**AVIS RELATIF À LA PROTECTION
CONTRE LES EVENTUELS EFFETS NOCIFS ET NUISANCES
PROVOQUÉS PAR LES RAYONNEMENTS NON IONISANTS
GÉNÉRÉS PAR DES ANTENNES ÉMETTRICES STATIONNAIRES**

Commune : CHARLEROI - Exploitant : ORANGE

Référence exploitant : 683C1_6 / 32683C1_1 / 42683C1_1 / 52683C1_1

Rapport n° 3624 / 2023

Figure 1 : Vue en plan des lieux de séjour et des points de contrôle

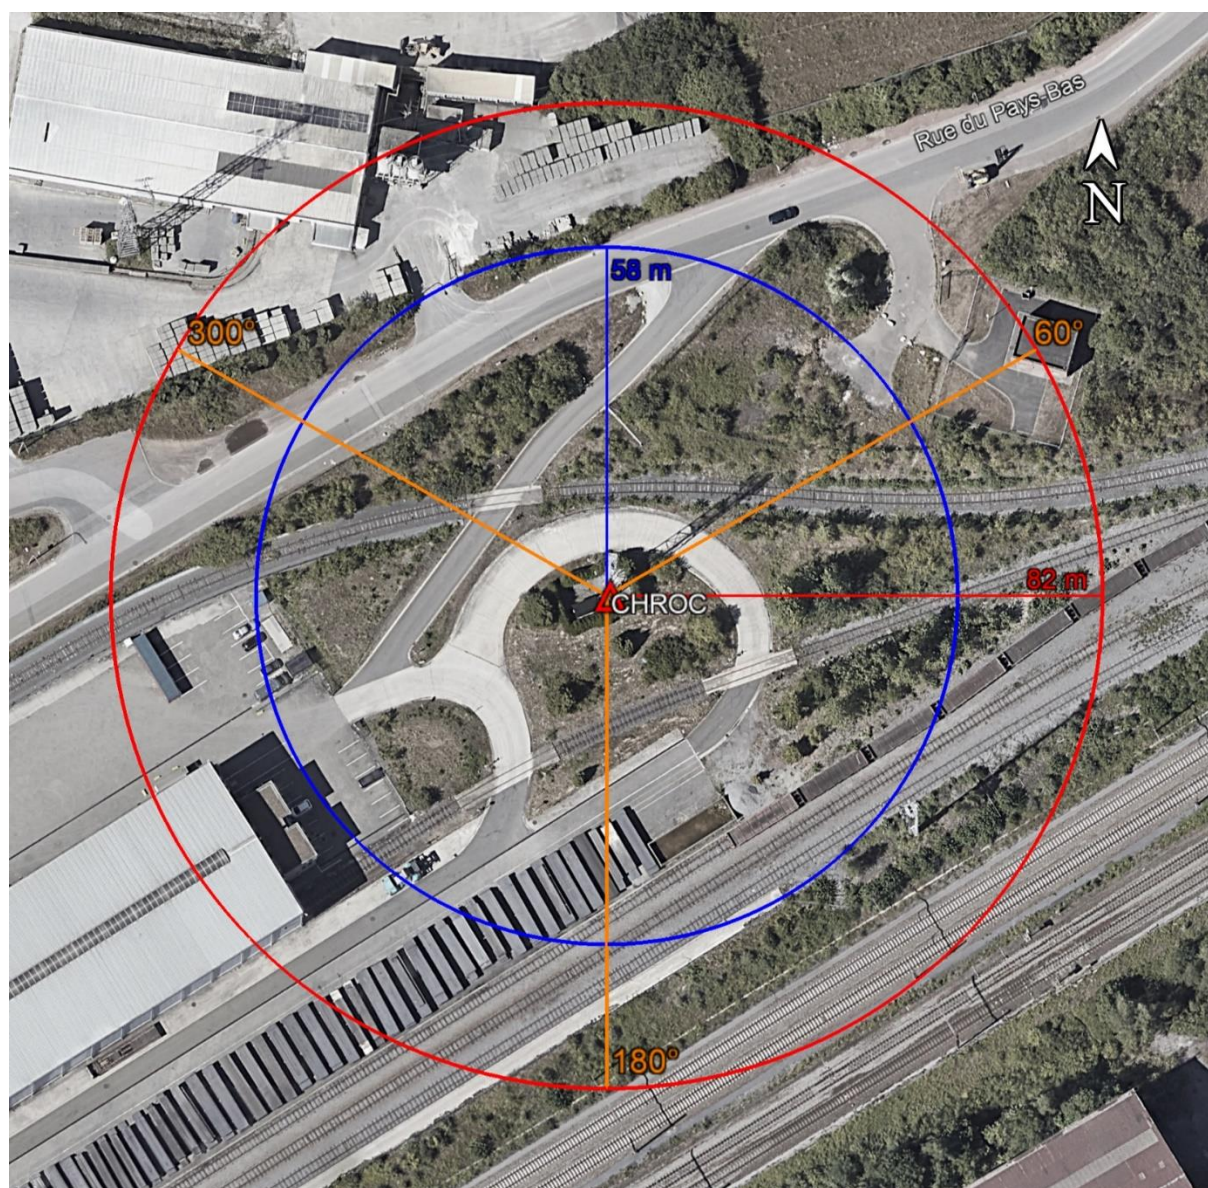
En ce qui concerne les antennes de l'installation mentionnées dans le tableau 1, la distance maximale à laquelle la limite pourrait être atteinte, à l'extérieur, est égale à 79,7 m. S'il n'y a pas de LS à une distance inférieure, les antennes respectent forcément la limite d'immission.

Dans le cas des LS situés à l'intérieur des bâtiments, une atténuation d'obstacle est prise en compte et il en résulte que la distance maximale à laquelle la limite pourrait être atteinte se réduit à 56,5 m.

Figure 2 : Vue en plan des installations d'antennes dans un rayon de 300 mètres autour de l'installation faisant l'objet de la demande d'avis

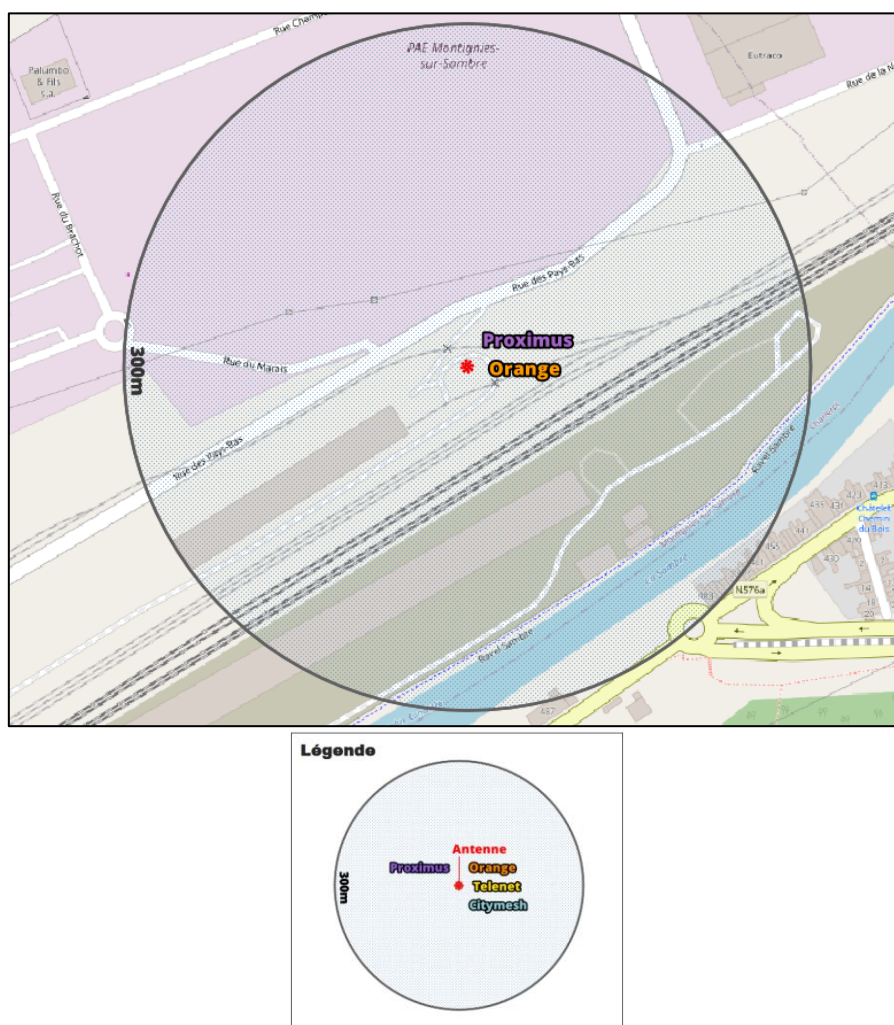
Compte tenu du nombre d'installations localisées dans la figure 2, il apparaît que l'intensité du rayonnement électromagnétique généré, dans les lieux de séjour situés à proximité de l'installation référencée dans le paragraphe 2, par l'ensemble des antennes émettrices stationnaires de l'ensemble des exploitants du même site d'antennes émettrices stationnaires respecte la limite fixée à l'article 4, § 2 du décret.
